Controle verslag van elektrische installaties op laagspanning en op zeer lage spanning

ORIGINEEL EXEMPLAAR
REF. 122/2023/81222/01:1

DATUM VAN CONTROLE **19/09/2023** AGENT **Mohamed Izmar**
 ADRES VAN CONTROLE **Square Baron Robert Hankar 4 (verdieping 03) - 1160 Auderghem** TYPE CONTROLE **Controlebezoek verkoop oude installatie (8.4.2.)**

Elementaire situatieschets en samenvattende beschrijving van de borden

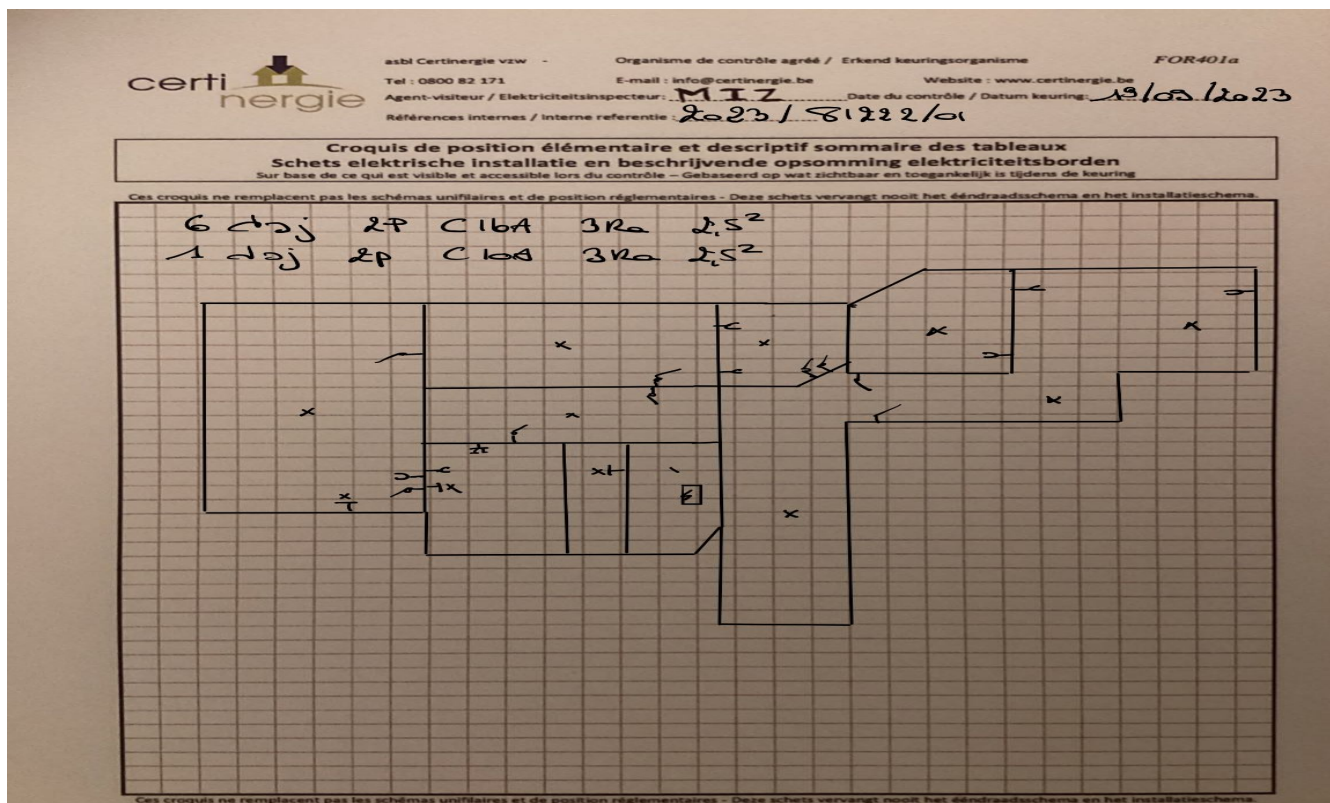
Beschrijving elektrische borden, zie bijgevoegd plan

De defekte stopcontacten zijn gevestigd in **de badkamer**
